<b>CONCEPTO TÉCNICO DE REVISIÓN DE ESTUDIO PARTICULAR DE AMENAZA Y RIESGO POR FENÓMENOS DE REMOCIÓN EN MASA EN FASE II</b>	Código:	GPR-FT-07
		Versión:	05
		Fecha de Revisión:	21/04/2016

1.1 CONCEPTO TÉCNICO No. CT:	CT-8129
1.2 DEPENDENCIA:	Análisis de Riesgos y Efectos del Cambio Climático
1.3 AREA FUNCIONAL:	Conceptos para planificación territorial
1.4 REFERENCIA CRUZADA RADICADO IDIGER:	2016ER21637
1.5 RESPUESTA OFICIAL No.	RO-92171

2.1 SOLICITANTE:	Ing. CARLOS RESTREPO G.
2.2 PROYECTO:	PIRINEOS
2.3 LOCALIDAD:	2. Chapinero
2.4 UPZ:	90.Pardo Rubio
2.5 BARRIO O SECTOR CATASTRAL:	Ingemar
2.6 DIRECCIÓN:	Avenida Carrera 3 No 59-31 (*) Transversal 1A No 58-10(*)
2.7 CHIP:	AAA0092ETHY (*) AAA0092ETLW (*)
2.8 ÁREA (Ha):	0.38
2.9 FECHA DE VISITA:	N.A.
2.10 FECHA DE ELABORACIÓN:	Enero 27 de 2017
2.11 EJECUTOR DEL ESTUDIO:	ESPINOSA Y RESTREPO

### 5. TERCERA REVISIÓN DEL ESTUDIO – Concepto Técnico CT-8129 (Enero 27 de 2017)

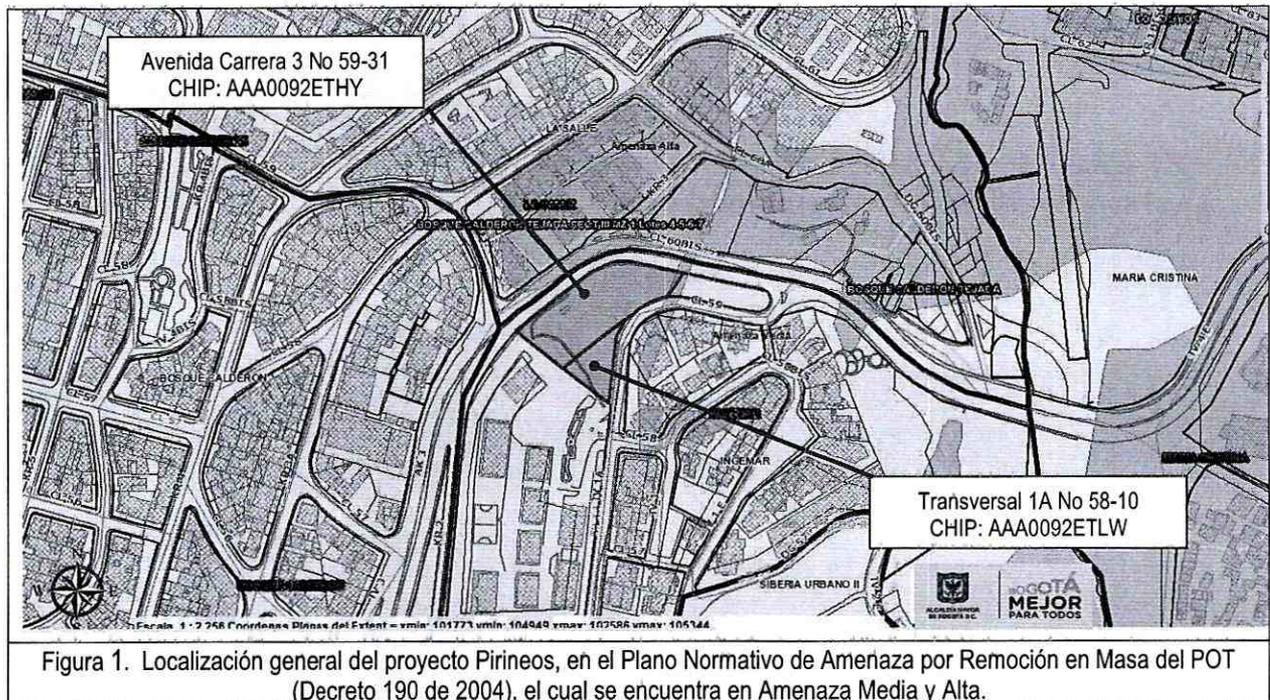
En la Figura 1 se presenta la localización general del proyecto Pirineos, ubicado en los predios de la Avenida Carrera 3 No 59-31 y la Transversal 1A No 58-10, en el plano normativo de Amenaza por Remoción en Masa del Plan de Ordenamiento Territorial - POT. El sector se encuentra en zona de amenaza MEDIA y ALTA por procesos de remoción en masa.
